1224面板改模，正面换镶块开孔，需恢复原状。

制图 Drawing	审核 Auditing	批准 Confirm	客户名称 Custom Name	无锡赛克赛思	材料 Material	普通ABS	
胡鑫波			产品名称 Product Name	面框	图纸比例 Drawing Scale	3:5	A3
12-03-03			产品编号 Product Code	1224C	视图 Project View	(mm)	
共 1 页 第 1 页			宁波三和壳体公司 NINGBO SANHE ENCLOSURE CORPORATION		中国宁波慈溪 TEL: +86(574)63226910 FAX: +86(574)63226900

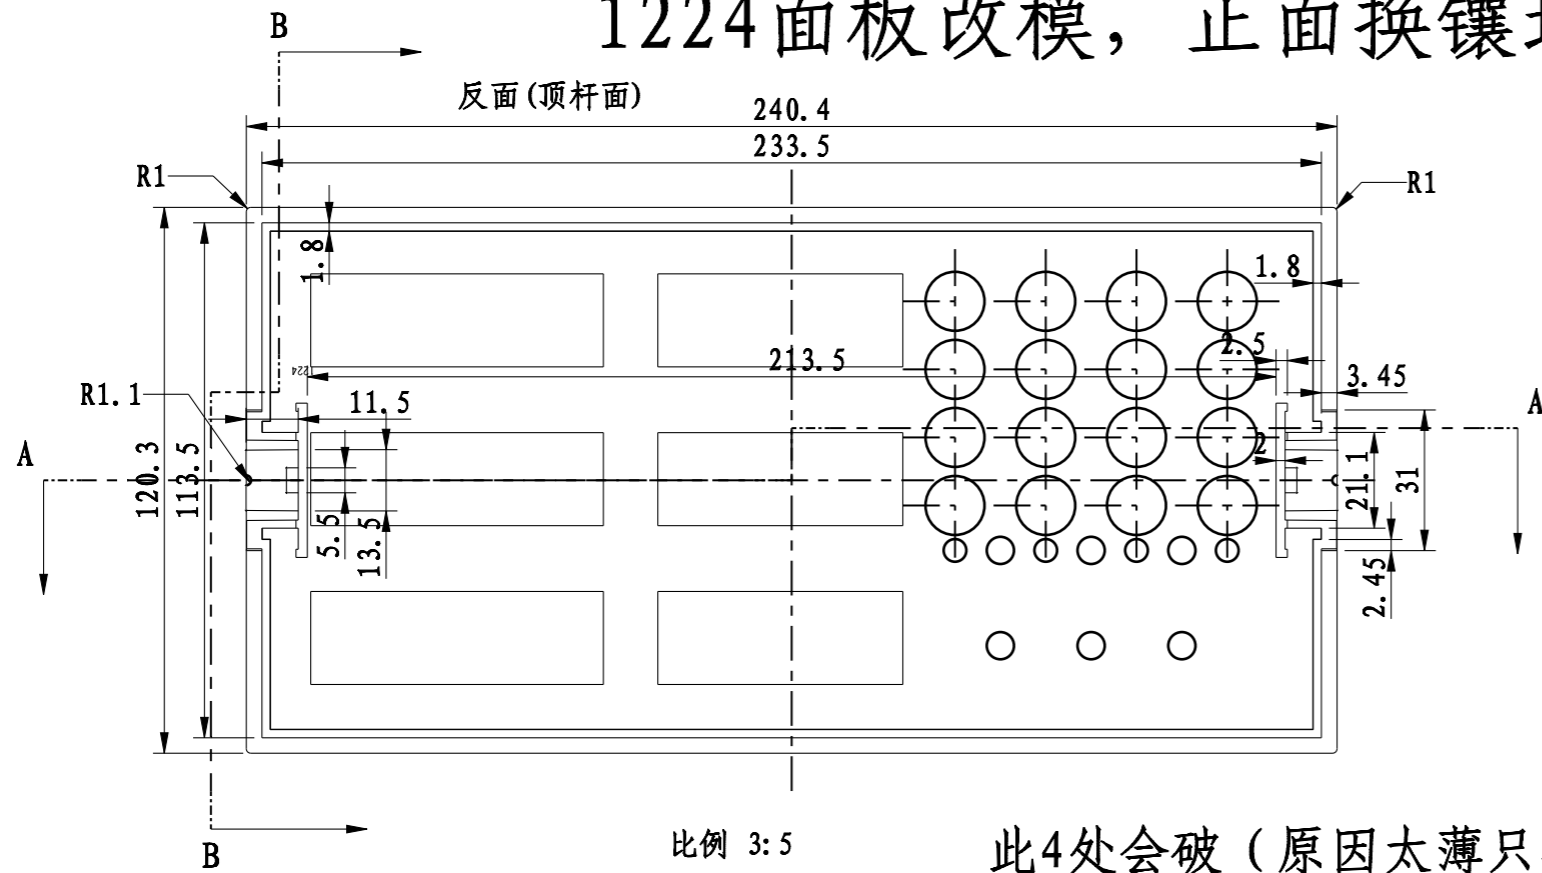
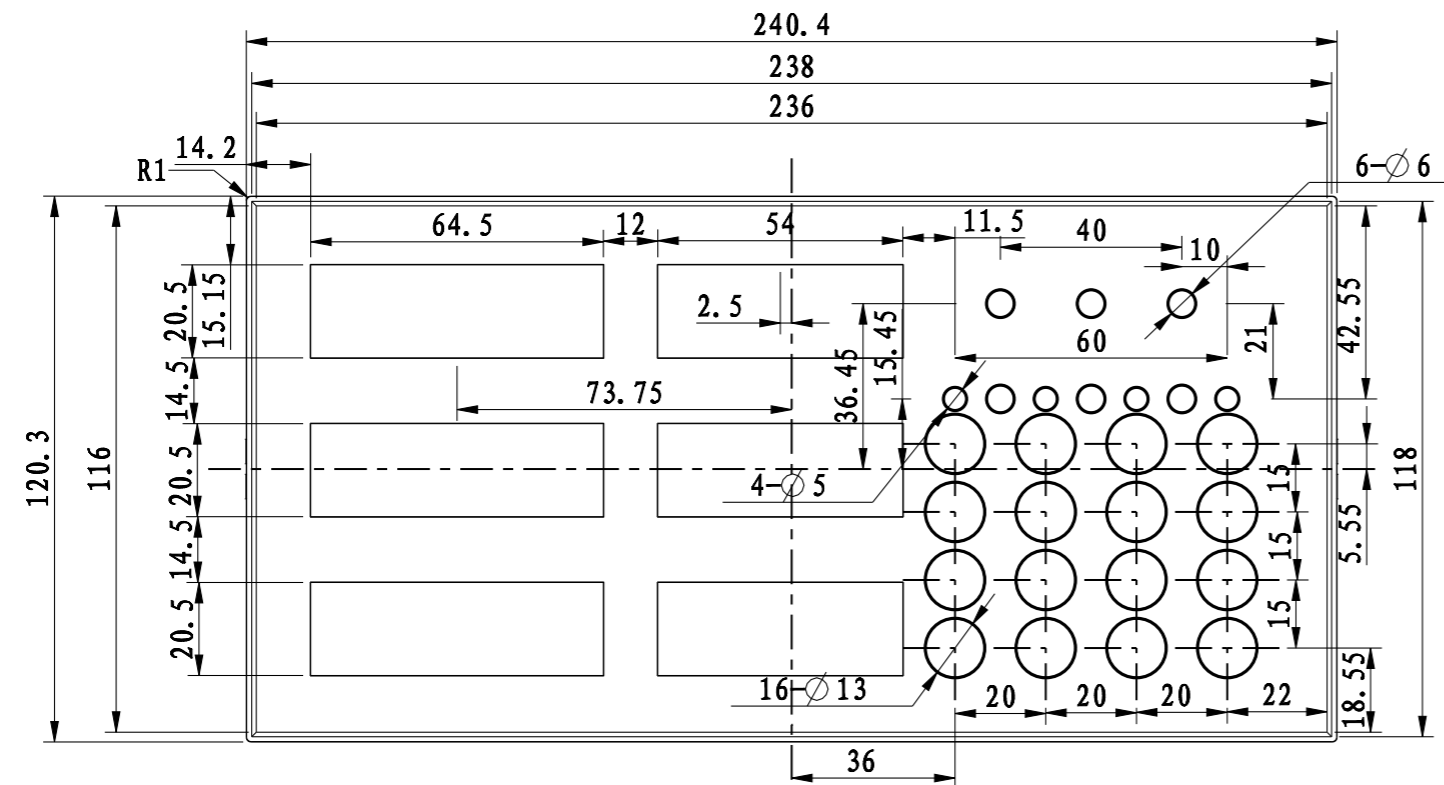
此4处会破 (原因太薄只有0.4MM)
